福建一建·日月芳华（A3 地块）方案变更二

总平面规划图

总平面规划图

12#屋面层平面图

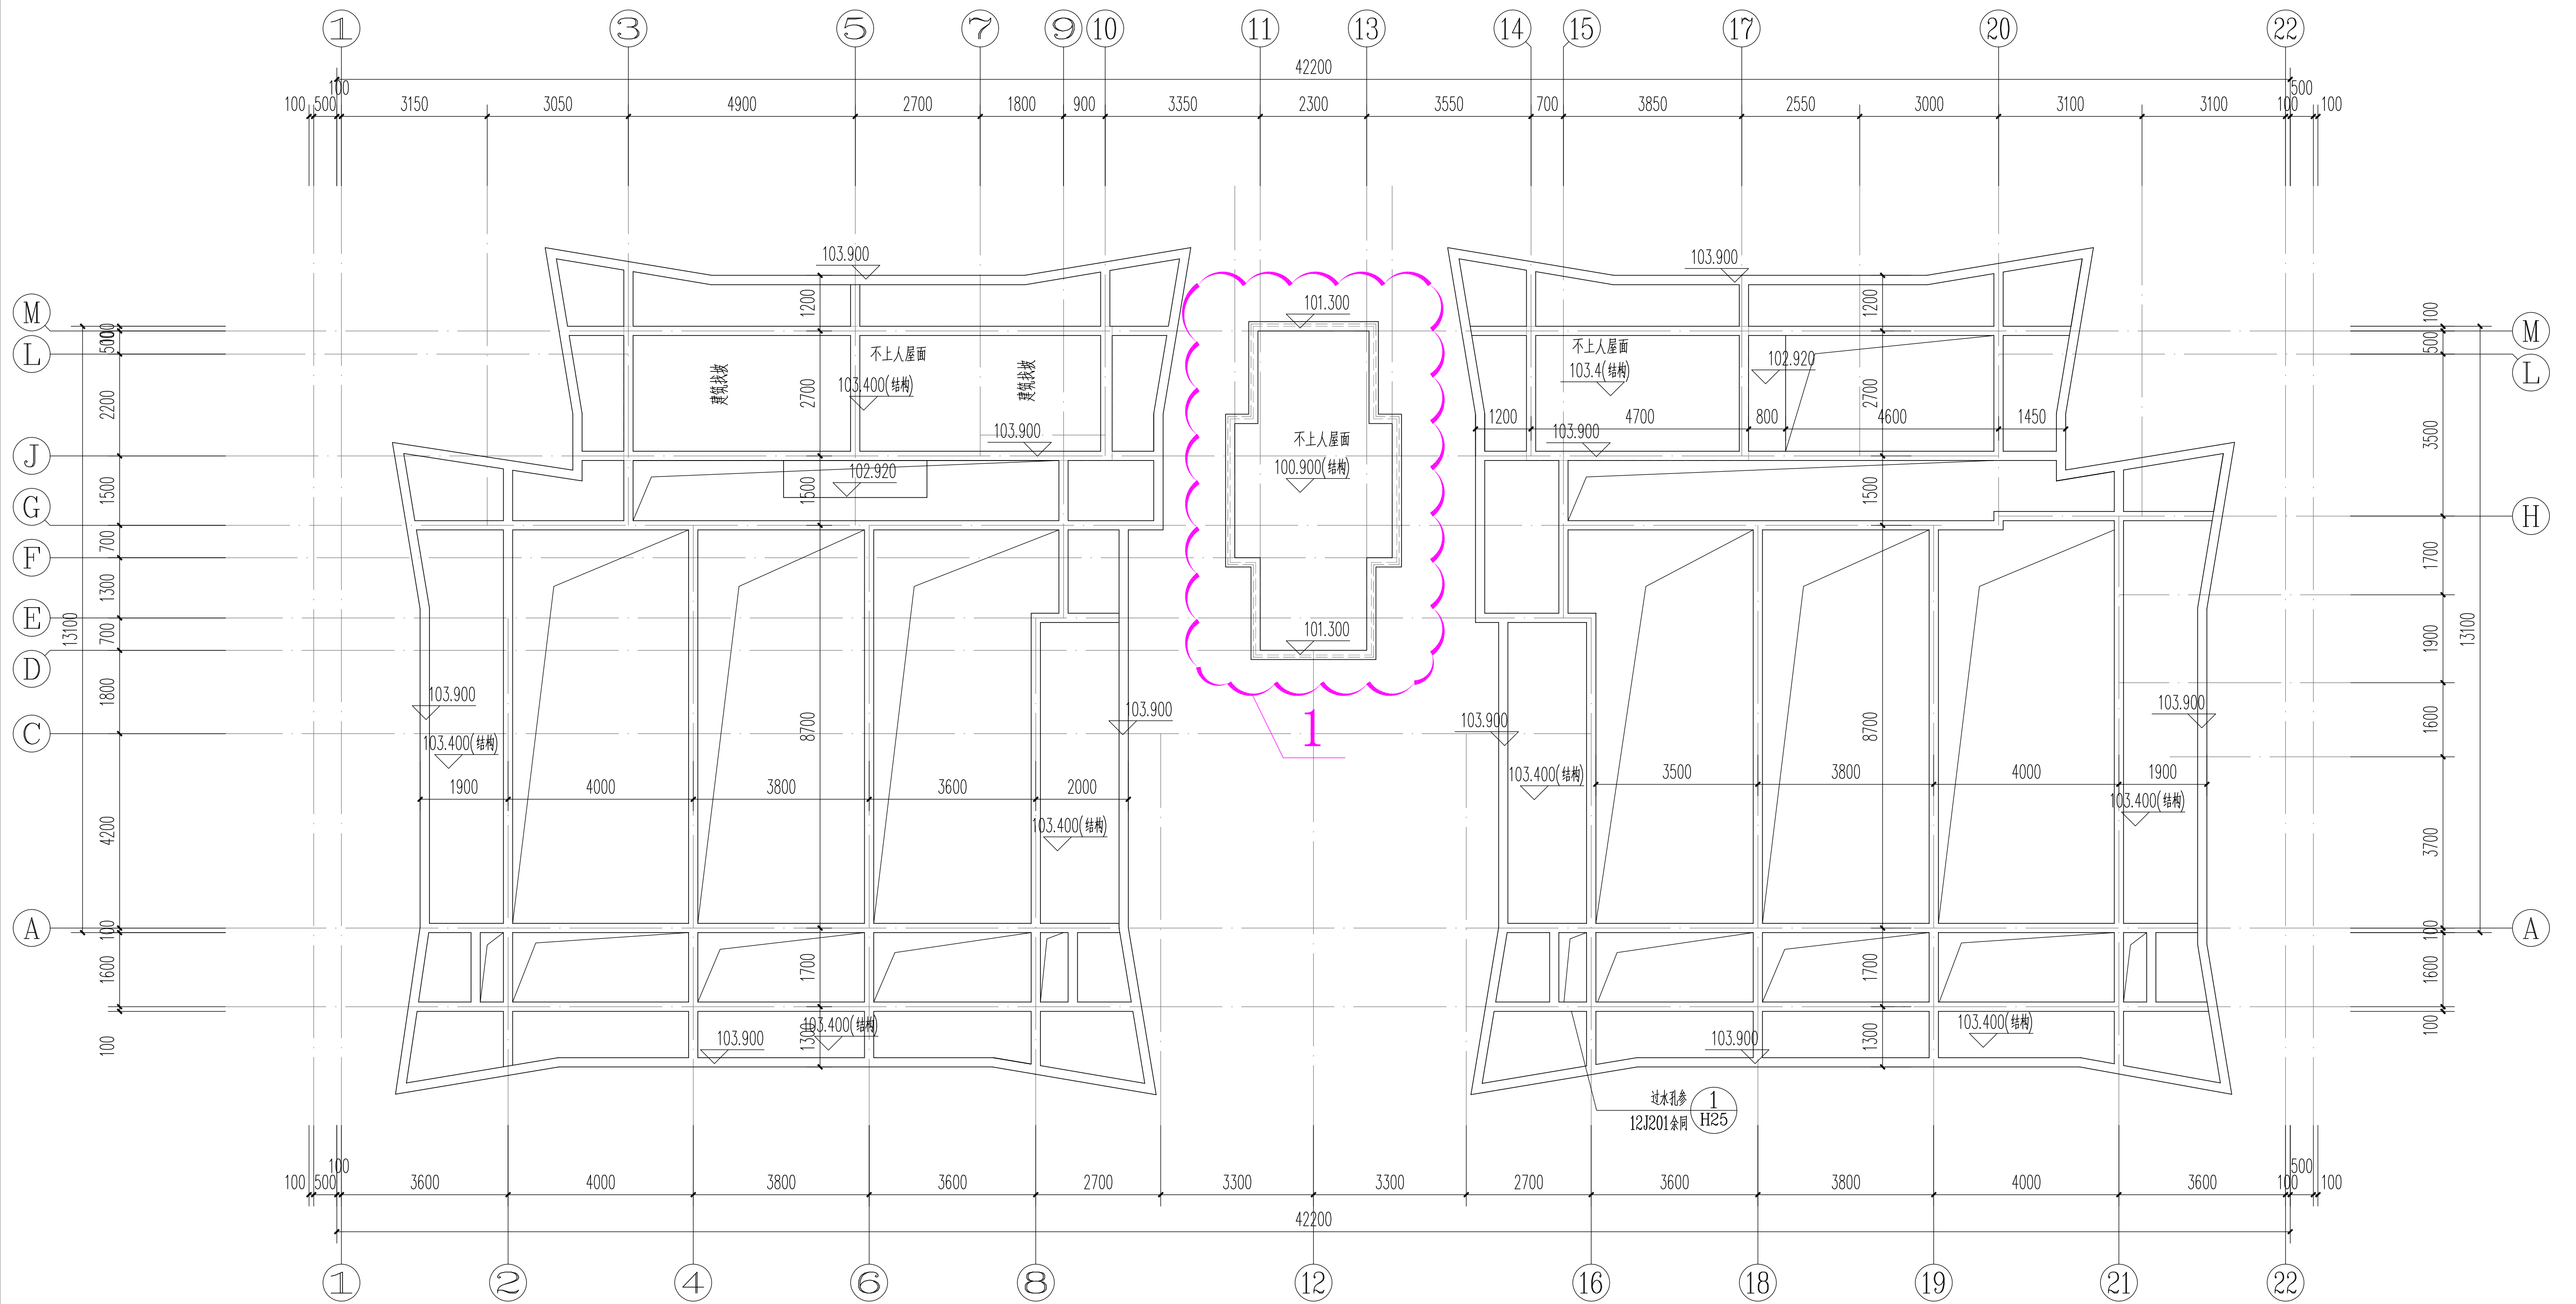
- 1、无机房电梯调整为电梯机房,层高调整并增设墙体和开门。
- 2、楼梯间墙体调整。
